**Commission économique pour l'Europe**

## Groupe de travail de l'éclairage et de la signalisation lumineuse

Soixante-douzième session  
 Genève, 20-22 octobre 2014

**Rapport du Groupe de travail de l'éclairage  
et de la signalisation lumineuse  
sur sa soixante-douzième session**

Feux de position avant (pour une paire de feux)

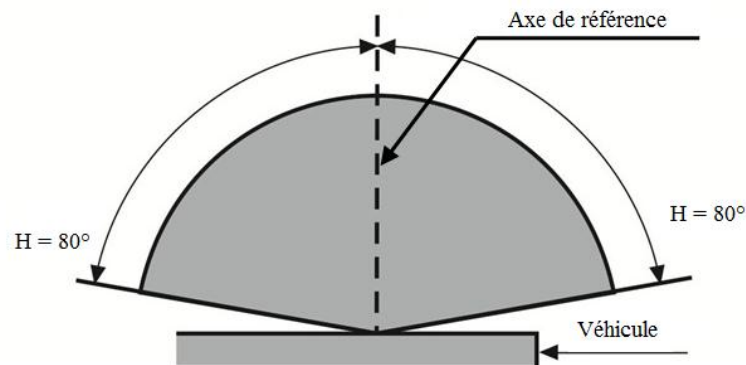
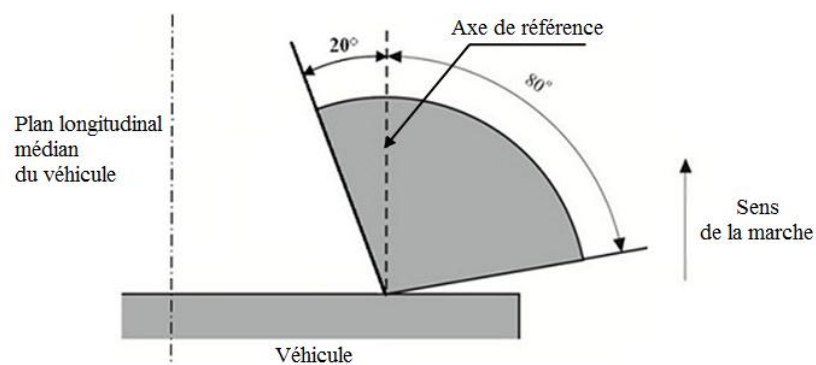
Paragraphe 1, modifier comme suit:

Toutefois, lorsqu'un dispositif est destiné à être installé de manière que son plan H se trouve à une hauteur de montage inférieure à 750 mm au-dessus du sol, l'angle de  $10^\circ$  au-dessous de l'horizontale peut être ramené à  $5^\circ$ .

$V = +15^\circ / -10^\circ$

Feux de position arrière (pour une paire de feux)

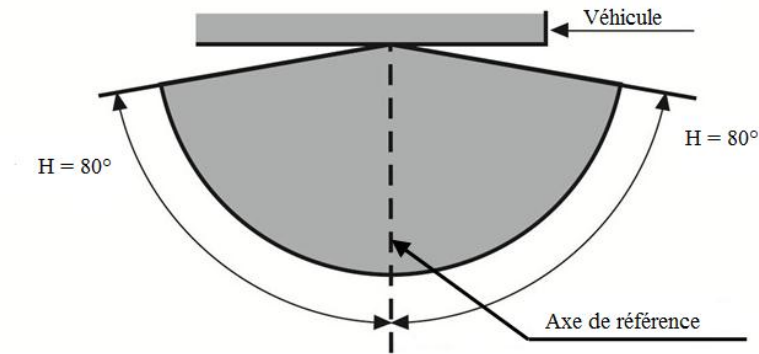
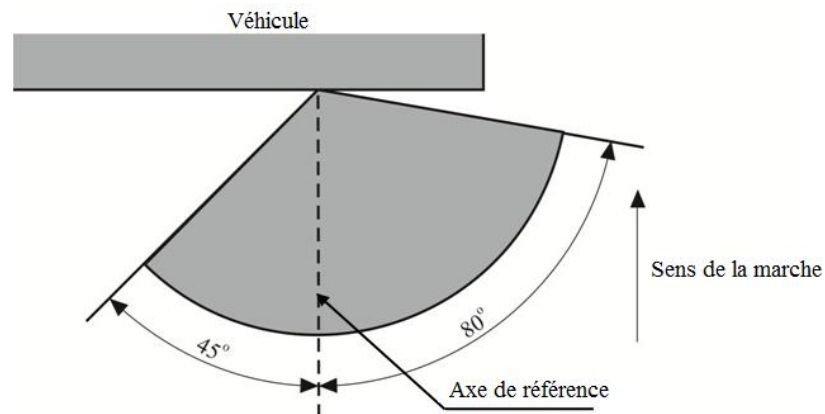
Paragraphe 2, modifier comme suit:

«2. Feux de position arrière

$$V = +15^\circ / -10^\circ$$

Toutefois, lorsqu'un dispositif est destiné à être installé de manière que son plan H se trouve à une hauteur de montage inférieure à 750 mm au-dessus du sol, l'angle de 10° au-dessous de l'horizontale peut être ramené à 5°.

$$V = +15^\circ / -10^\circ$$

Angles horizontaux minimaux de répartition lumineuse dans l'espace:

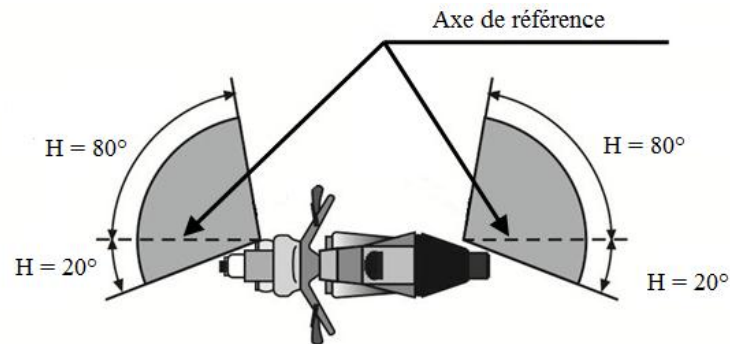
Paragraphe 3, modifier comme suit:

Toutefois, lorsqu'un dispositif est destiné à être installé de manière que son plan H se trouve à une hauteur de montage inférieure à 750 mm au-dessus du sol, l'angle de 15° au-dessous de l'horizontale peut être ramené à 5°.

Catégories 11, 11a, 11b et 11c:	indicateurs de direction placés à l'avant du véhicule;
Catégorie 11:	à utiliser à une distance d'au moins 75 mm du feu de croisement;
Catégorie 11a:	à utiliser à une distance d'au moins 40 mm du feu de croisement;
Catégorie 11b:	à utiliser à une distance d'au moins 20 mm du feu de croisement;
Catégorie 11c:	à utiliser à une distance de moins de 20 mm du feu de croisement.

- «4. Feux-stop  
 $V = +15^\circ / -10^\circ$

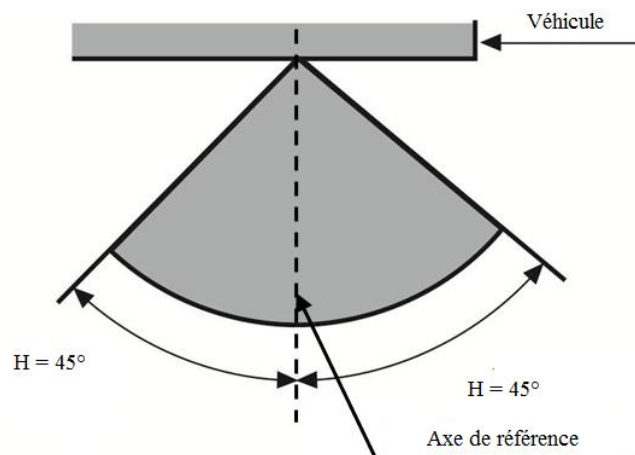
Paragraphe 4, modifier comme suit:

Toutefois, lorsqu'un dispositif est destiné à être installé de manière que son plan H se trouve à une hauteur de montage inférieure à 750 mm au-dessus du sol, l'angle de 10° au-dessous de l'horizontale peut être ramené à 5°.

**Toutefois, dans le cas d'une paire de feux, il est considéré que les prescriptions concernant la visibilité géométrique vers l'intérieur sont respectées lorsque ces feux sont conformes aux valeurs photométriques prescrites dans le champ de répartition de la lumière pour l'homologation du dispositif.».**
